Разрешение		Обозначение	17-23-1а-АР		
117-25		Наименование объекта строительства	Комплекс из 3-х многоквартирных домов по ул. Генерала Лаврова, 7, расположенных в д. Жилина Орловского муниципального округа. 3-й этап строительства - многоквартирный дом корпус 3 (поз.32)		
Изм.	Лист	Содержание изменения		Код	Примечание
13	1...3 17,18 21 25 42 17,28,57, 59 0М1*, 0М4*	<p>Общие данные.</p> <p>Откорректирована маркировка дверей поз.9, 10</p> <p>Добавлена маркировка двери поз.13</p> <p>Откорректирован расход материала на перегородку санузла котельной</p> <p>Откорректировано количество дверей поз.9, 10, а также количество дверей в прим. п. 4</p> <p>Увеличена высота металлических ограждений лоджий для 2-го этажа</p> <p>Прилагаемые документы: Увеличена высота металлических ограждений лоджий для 2-го этажа</p>		1

Разрешение		Обозначение	17-23-1а-АР		
97-25		Наименование объекта строительства	Комплекс из 3-х многоквартирных домов по ул. Генерала Лаврова, 7, расположенных в д. Жилина Орловского муниципального округа. 3-й этап строительства - многоквартирный дом корпус 3 (поз.32)		
Изм.	Лист	Содержание изменения		Код	Примечание
12		Изменения внесены на основании письма №465 ИСО от 15.09.2025г.

Ограждение металлическое ОМ4*

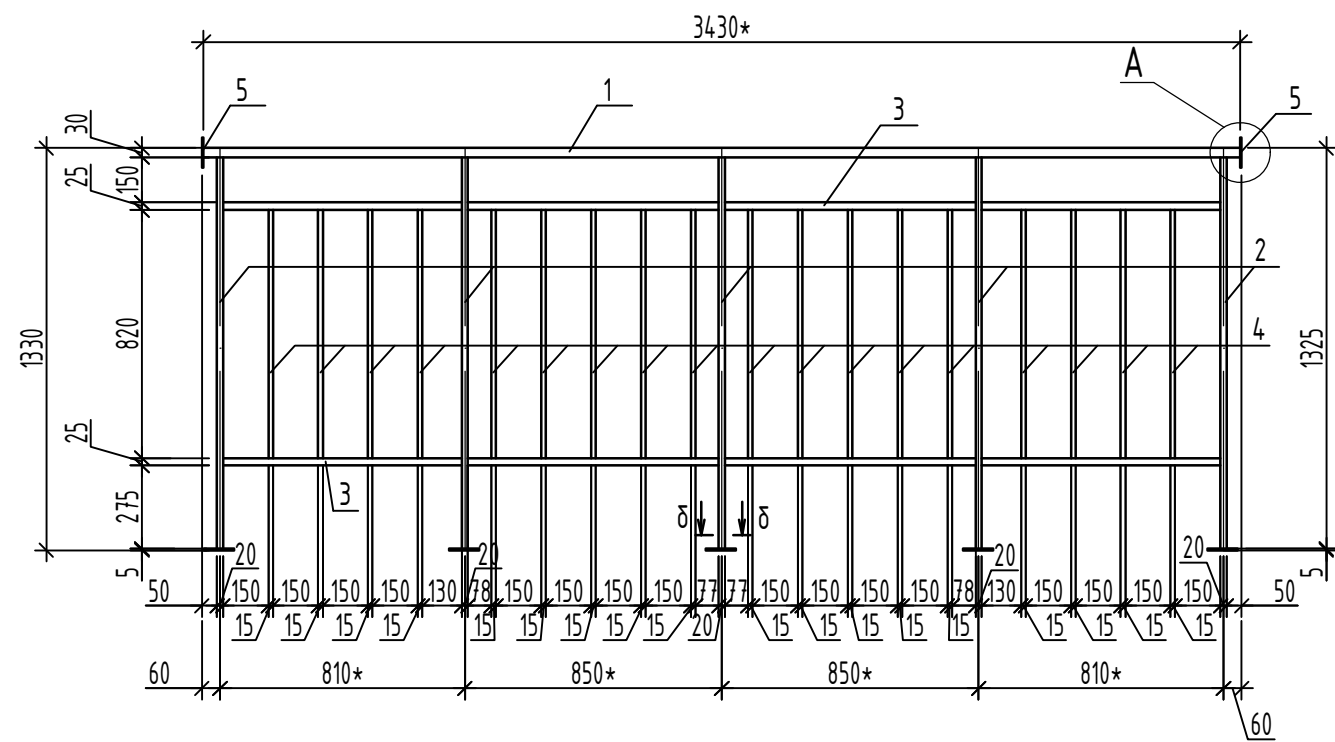
1. Крепление дверных коробок входных дверей в квартиры выполнить с помощью анкерных дюбелей 10*120 (6 шт.), по 3 дюбеля с каждой стороны по вертикали, с шагом 600 мм.
2. Узел установки межкомнатных дверных блоков см. лист 47.
3. Зашивки ЗК-2, ЗК-2н учтены в спецификации на листе 42. Отделку зашивок выполнить согласно ведомости отделки помещений.
4. Нежилое помещение - помещение, предназначенное для хранения только колясок, санок и велосипедов жильцов.
5. Светопрозрачные конструкции СПК-1*, СПК-1.К*, СПК-4.К* - выполнить только для 2-го этажа.
6. Ограждения металлические ОМ1*, ОМ4* - выполнить только для 2-го этажа.
